## UA.271.1.8.2023

**Dotyczy: postępowania o udzielenie zamówienia publicznego pn. „Modernizacja gospodarki odpadami ZKG - rozbudowa systemu energetycznego w celu wykorzystania zielonej energii oraz rozbudowa zaplecza techniczno-administracyjnego ZUOK Orli Staw”, prowadzonego na podstawie art. 275 pkt 1 ustawy Pzp, ogłoszonego w Biuletynie Zamówień Publicznych w dniu 13 marca 2023 roku pod nr 2023/BZP 00133296/01**

Rysunek G15

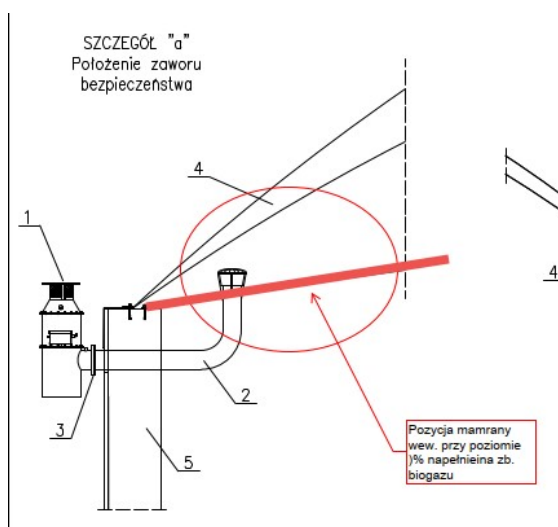
Doprecyzowując pytanie i odpowiedź na Pytanie nr 11- odpowiedzi z 17.05.2023, **kolizja występuje wewnątrz zbiornika** przy niepełnym jego napełnieniu (patrz poniższy rysunek)!

Dodatkowo przy zaproponowanym rozwiązaniu dostęp serwisowy jest utrudniony, a jako urządzenie zabezpieczające, powinno być również zgodnie z wymogami producentów okresowo sprawdzane i testowane. Uprzejmie prosimy, o ponowne rozpatrzenie odpowiedzi i dopuszczenie rozwiązania analogicznego do zastosowanego w istniejącej instalacji.

Lokalizacja zaworu bezpieczeństwa zbiornika biogazu (załączony rysunek RYS\_07 kom.pdf - patrz Załącznik nr 1 do niniejszych odpowiedzi). Na rysunku zawór bezpieczeństwa zbiornika zlokalizowany

jest w kolizji z membraną zewnętrzną zbiornika, co naraża ją na uszkodzenie w trakcie eksploatacji i serwisowania. Ponadto serwisowanie zaworu, ze względu na jego lokalizację na koronie zbiornika nawozu jest utrudnione. Prosimy o rozważenie zmiany lokalizacji zaworu i jego lokalizację analogicznie do zaworu istniejącego zbiornika.

Lokalizacja zaworu bezpieczeństwa jest poprawna i zgodna z wytycznymi producentów zbiornika membranowego montowanego na zbiorniku żelbetowym. Poniżej rysunek poglądowy. Zawór jest nieodłączną częścią instalacji.

Wszystkie elementy wyposażenia zbiornika biogazu należy montować zgodnie z wytycznymi dostawców. Wyrażamy zgodę na zastosowanie innych rozwiązań w tym analogicznych do już użytkowanych na terenie Instalacji.

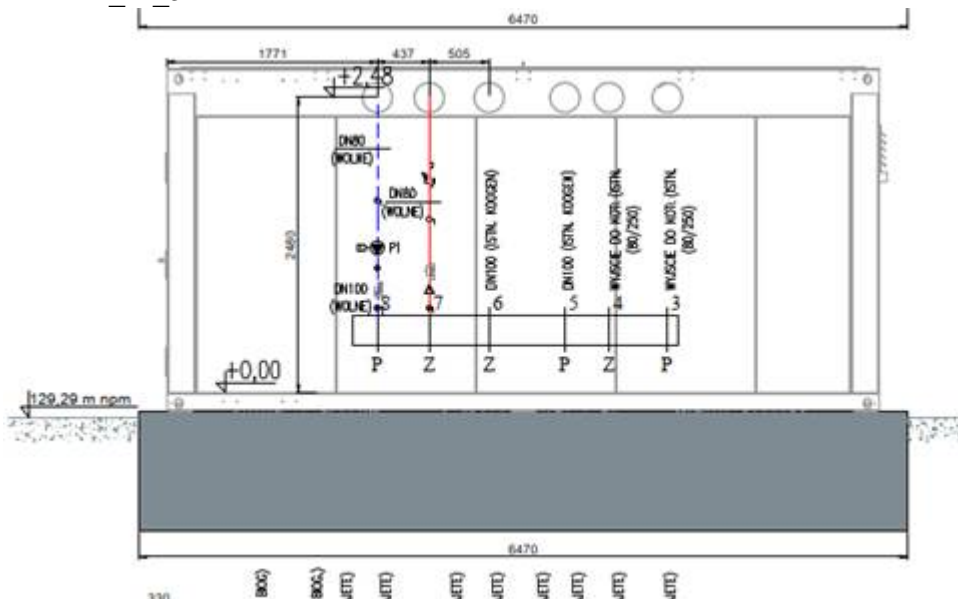
Czy w trakcie realizacji Zamawiający udostępni Wykonawcy schematy elektryczne w wersjach edytowalnych (np. EPLAN)? Wykonawca zobowiązany jest do przekazania dokumentacji powykonawczej, gdzie naniesione zostaną nr katalogowe, typ i dostawca urządzeń. Bez wersji edytowalnych generuje to dodatkowe koszty związane z stworzeniem wersji cyfrowej projektu.

Zamawiający wyjaśnia, że w trakcie realizacji zamówienia udostępni wykonawcy schematy elektryczne w wersjach edytowalnych (pliki w formacie DWG).

RYS E2\_IS\_5:

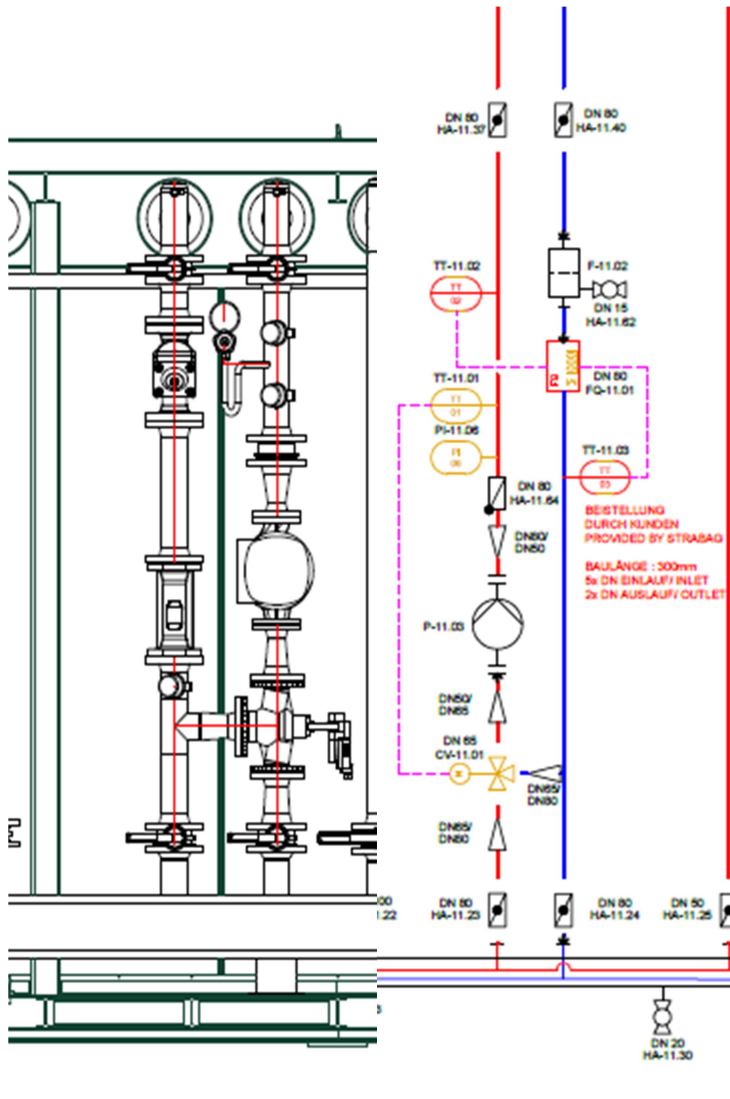
W jaki sposób Zamawiający planuje regulację temperatury w zbiorniku odpadów płynnych. Projekt C.O oraz AKPiA nie przewiduje czujnika temperatury w zbiorniku, ani aparatury sterującej medium grzewczym w kontenerze ciepłowniczym?

Zbiornik zasilany jest ciepłem z kontenera ciepła. Pompa na przewodzie zasilającym do zbiornika jest uruchamiana, gdy temperatura w zbiorniku spadnie poniżej określonej wartości i zatrzymywana, gdy

temperatura przekroczy dopuszczoną wartość. 3-drogowy zawór regulacyjny za pompą reguluje temperaturę zasilania. W zbiorniku należy zainstalować czujnik temperatury który będzie sterował układem.

Rozwiązanie ma być analogiczne jak w istniejącym na Zakładzie zbiorniku:
